## SPAIN

### Avila – Alterations and construction of a parking lot and new housing in the Plaza de Santa Teresa (the Mercado Grande of Avila)

(abridged translated version of report by ICOMOS Spain)

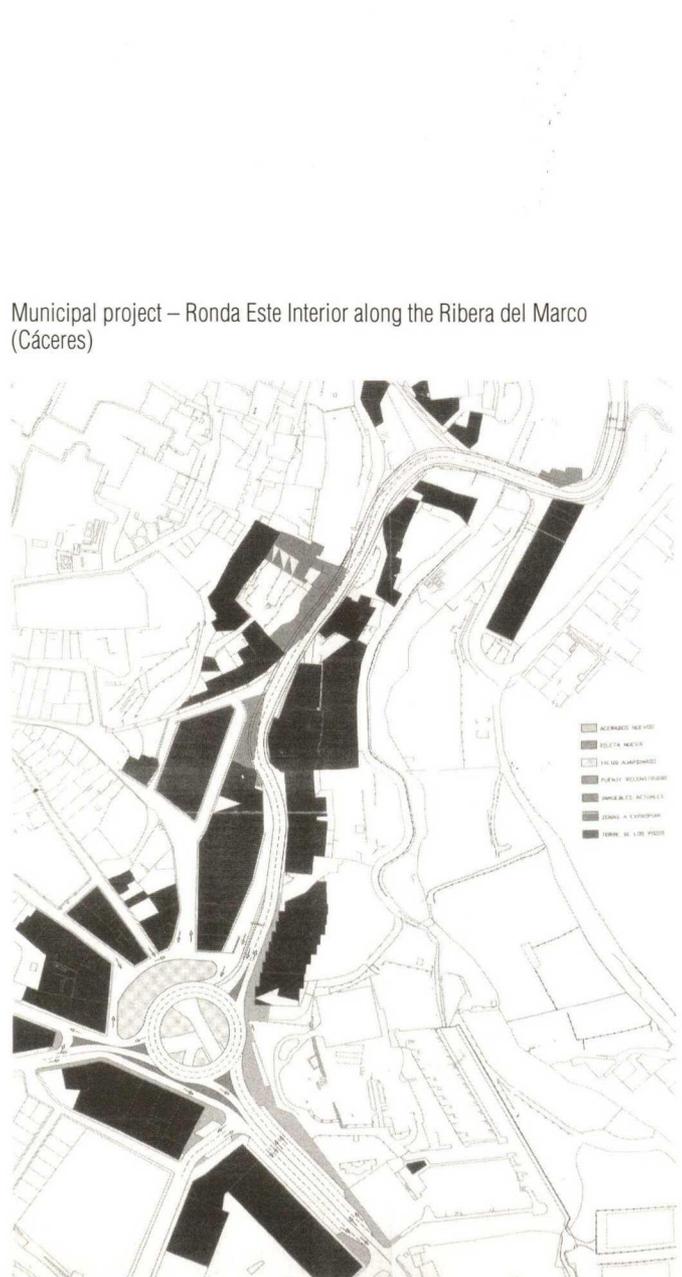
Ignoring the previous determinations, the Cáceres Town Council has decided to introduce, in the framework of revision of the present general urban plan, the Ronda Este Interior project, a road of 10 metres in width and high traffic capacity to direct the flow of vehicles (15,000 vehicles per day) between the east and west of the city along the Ribera del Marco tectonic trench (Fuente Concejo-Mira al Río-San Francisco). This would involve the demolition of the San Francisco bridge, to be replaced by a roundabout, the encroachment upon and restriction of the protection perimeter of the Historic Complex, by means of the expropriation and destruction of 12 residential buildings which are introduced into the complex with a degree of environmental protection in the technical index of the Special Plan, as well as the considerably increased impact on, and contamination of all kinds, of the area proposed for protection: the destruction of kitchen gardens, the modification of

To carry out the said project, which affects the decisions of the Special Protection Plan for Heritage Protection, now in force, the Town Council modifies them exactly as it wants. This is without accepting that very probably a professional archaeological study made beforehand would bring to light the route of the Roman Via de la Plata in dealing with the Ribera del Marco area of Cáceres.

Once again the Municipal Corporation has ignored the instructions of the World Heritage Convention regarding the heritage area of Old Cáceres, as given in the ICOMOS Assessment report of December 2003. This allowed the interests of concrete construction to prevail, to the detriment of the legitimate interests of the residents and the urban community.
